件名: 玄海原子力発電所第3、4号機 緊急時対策棟設置工事

| 説明事項リスト | | | | | | |

第1図 集水配管の概略配置平面図

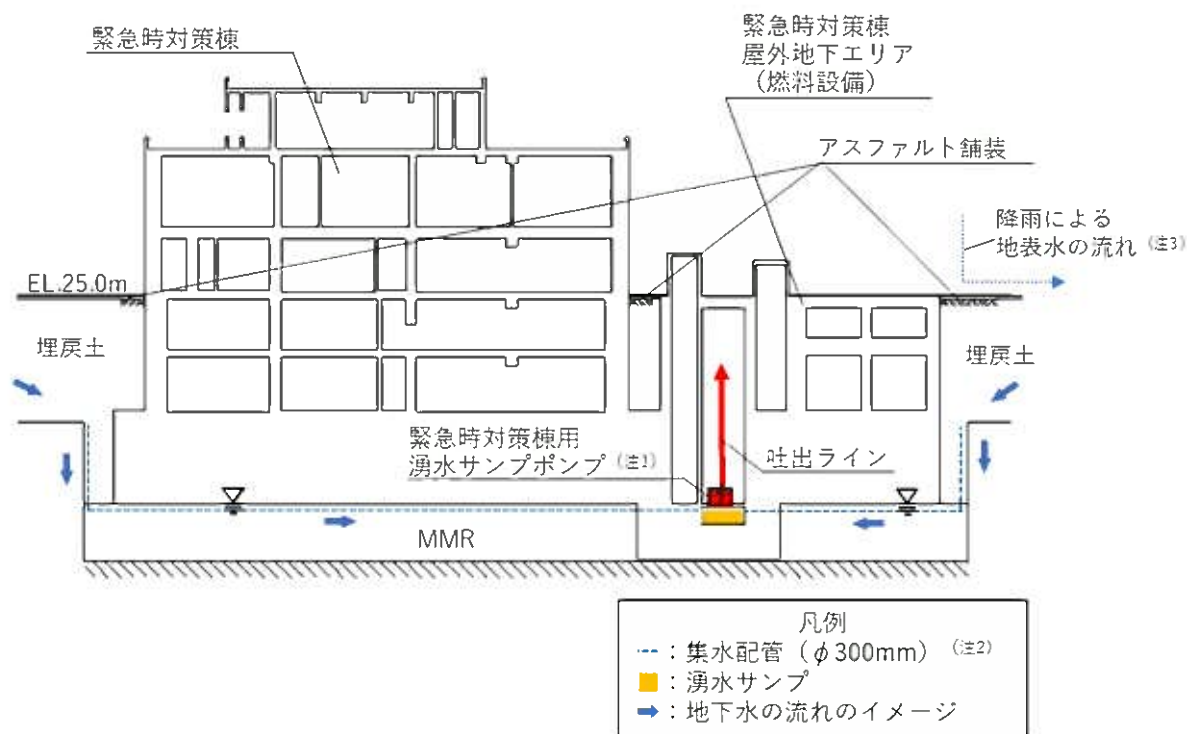
| 説明事項リスト | | | | | | |
|---------|------------|------------------------------------|---|---|----------------------------------|-----|
| 5 | 2020/10/28 | — | 集水配管の引き回し及び建屋の地下水位を踏まえた耐震性について | <p>集水配管は建屋側面及び底面に設置しており、地下水は緊急時対策棟屋外地下エリア(燃料設備)に設置する湧水サンプに集水し、緊急時対策棟用湧水サンプポンプ及び吐出ラインを通して屋外に排出する計画である。建屋の耐震安全性評価においては、建屋下に設置した集水配管により地下水が排水されるため、地下水位を建屋底面に設定する。 (別紙参照)</p> | 補足説明資料 | |

緊急時対策棟周辺の地下水は、構造物底面に設置された集水配管より、緊急時対策棟屋外地下エリア（燃料設備）に設置する湧水サンブに集水し、緊急時対策棟用湧水サンブポンプ及び吐出ラインを通して屋外へ排出する計画である。集水配管の概略配置平面図を第1図に、集水配管の概略配置断面図（A-A断面）を第2図に示す。

建屋の耐震安全性評価においては、建屋下に設置した集水配管により地下水が排水されるため、地下水位を建屋底面に設定する。

第1図 工事計画時と設置許可時の基礎掘削形状

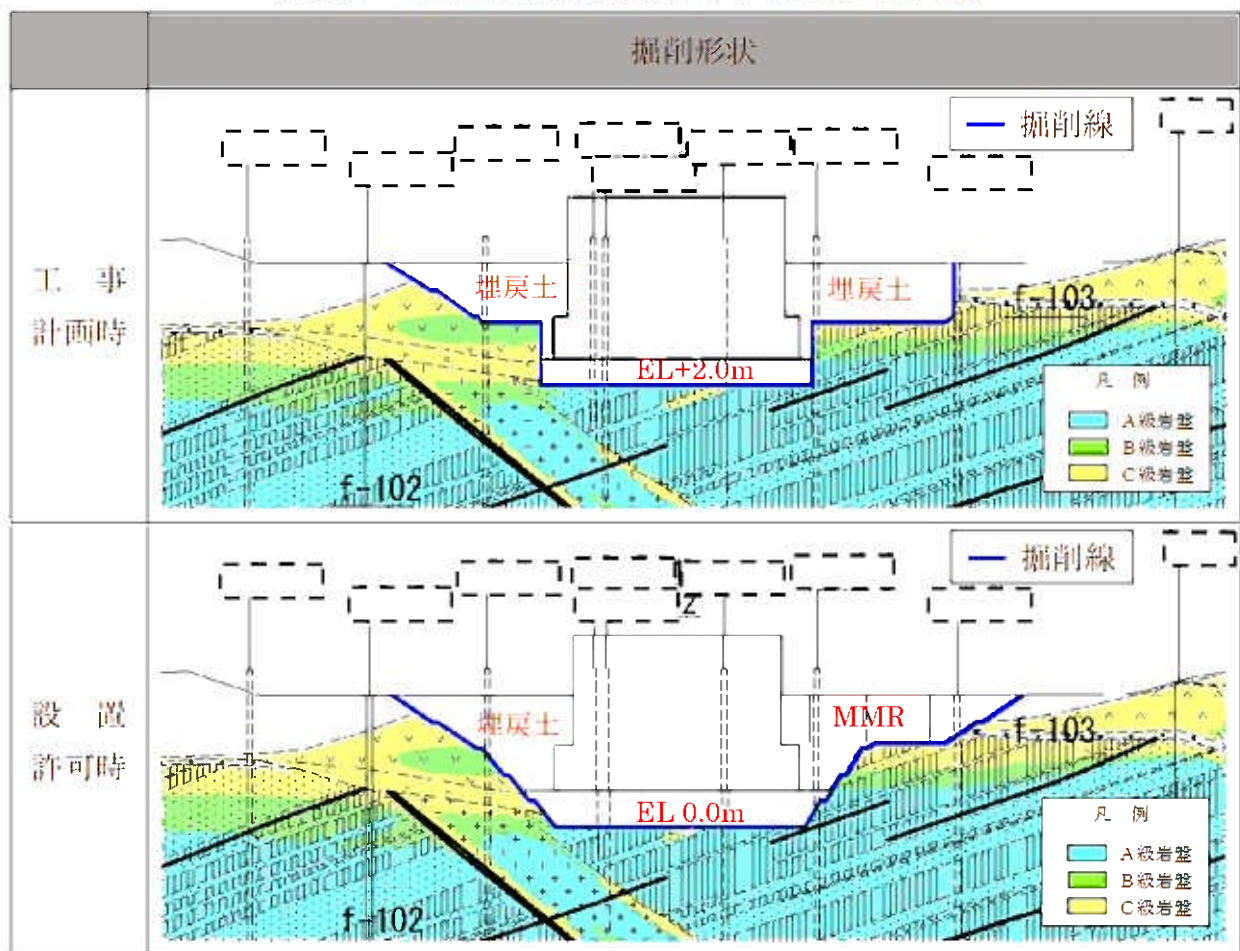
| 説明事項リスト | | | | | | |
|---------|------------|---------------------|---|--|----------------------------------|-----|
| 9 | 2020/10/28 | — | 地盤安定性評価について許可から工認で変更となった点について また、申請上の取扱いについて | 変更となった点としては、建屋(重量)、建屋周辺掘削形状(基礎下MMR含む)、建屋周辺埋戻材料である。 今回の変更は、建屋やその周辺が主であり、設置許可時における最小すべり安全率3.0(評価基準値1.5以上)を示すすべりは、断層・シームを通る地中深いすべり線であることから、これらの変更の影響は小さいと推測される。また、申請上の取扱いについては、耐震の補足資料として整理する。 (別紙参照) | 補足説明資料 | |

| 説明事項リスト | | | | | | 備考欄 |
|---------|------------|------------------------------------|---|---|----------------------------------|-----|
| 16 | 2020/11/17 | — | 基礎地盤の安定性評価に関わる設置許可から工事計画で変更となる項目及び変更による影響確認について | 変更項目の経緯について別紙資料に追記する。また、工事計画で変更となった項目(建屋重量等)を反映した基礎地盤の安定性評価を実施し、建屋底面すべりを含めた変更による影響確認を説明する。(現在評価中) | 補足説明資料 | |

設置許可時における建屋の基礎掘削形状は、周辺地盤の土質区分により安定的な勾配をつけた斜掘としたが、**工事計画時は、資材置場、作業ヤードの確保等により、土留め壁を用いた直掘に変更した。**

基礎下の MMR 範囲については、設置許可時は EL.0.0m から MMR とする計画であったが、**工事計画時は、地質図を基に耐震設計で考慮している岩盤の出現が想定される EL.2.0m に変更した。**

また、建屋東側の埋戻材料は、設置許可時は緊急時対策所用発電機車の設置場所として MMR とする計画であったが、**工事計画時は、設計進捗を踏まえ、設置場所を変更したことにより、評価断面上の MMR は埋戻土に変更した。**

第1図 A、B 緊急時対策所用発電機車用給油ポンプへの溢水経路
 (緊急時対策棟用湧水サンプポンプによって地下水を排水しない場合) (1 / 2)

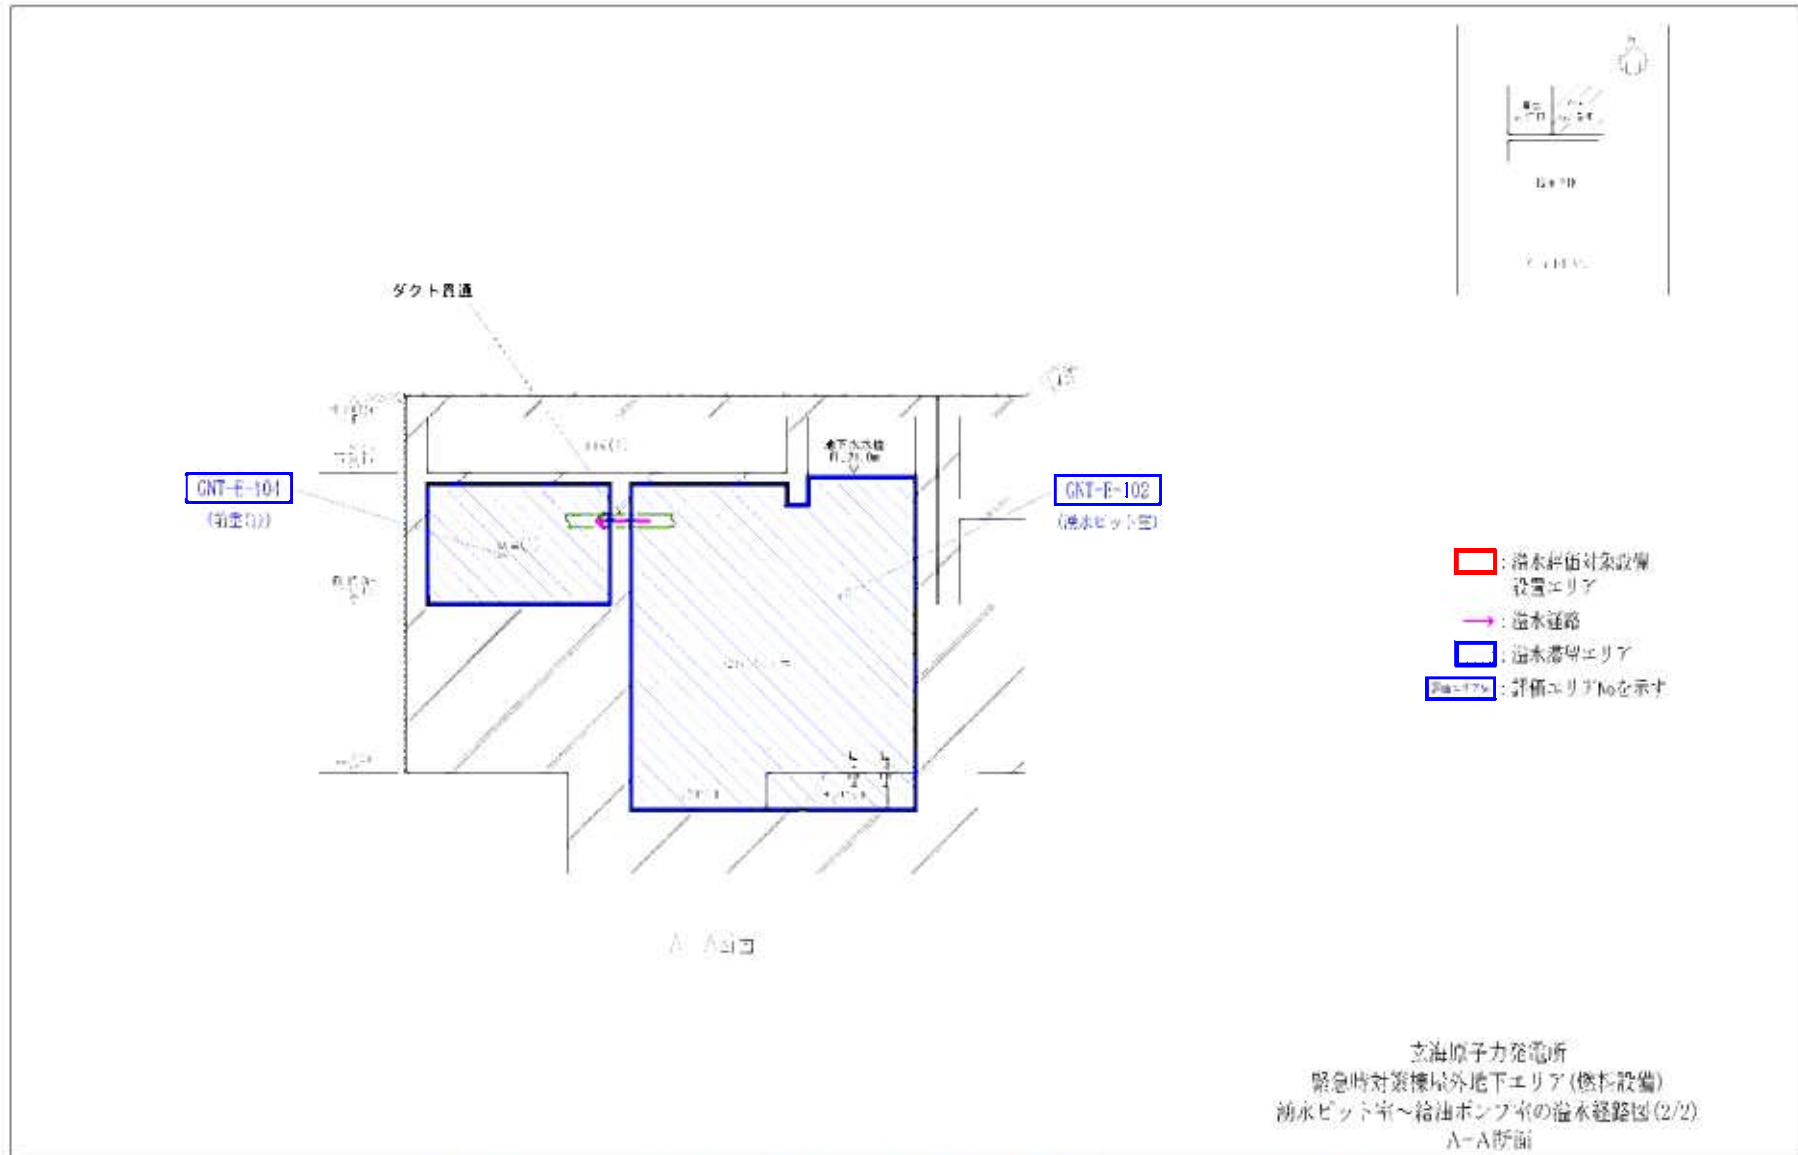
| 説明事項リスト | | | | | | 備考欄 |
|---------|------------|------------------------------------|---|---|----------------------------------|-----|
| 18 | 2020/11/17 | — | 緊急時対策棟用湧水サンプポンプの機能について | 湧水サンプエリアから防護すべき設備を設置している燃料設備エリアへの溢水経路を示す。(別紙参照) | — | |

この場合、第 1 表に示す EL.21m 以下に設置する防護すべき設備については、地下水により没水する可能性があり、A、B 緊急時対策所用発電機車用給油ポンプについては、第 1 図に示す溢水経路により機能を損なう可能性がある。

以上より、玄海原子力発電所緊急時対策棟においては、緊急時対策棟用湧水サンプポンプを、緊急時対策棟に発生する地下水を処理する機能を有する浸水防護施設として設置する。
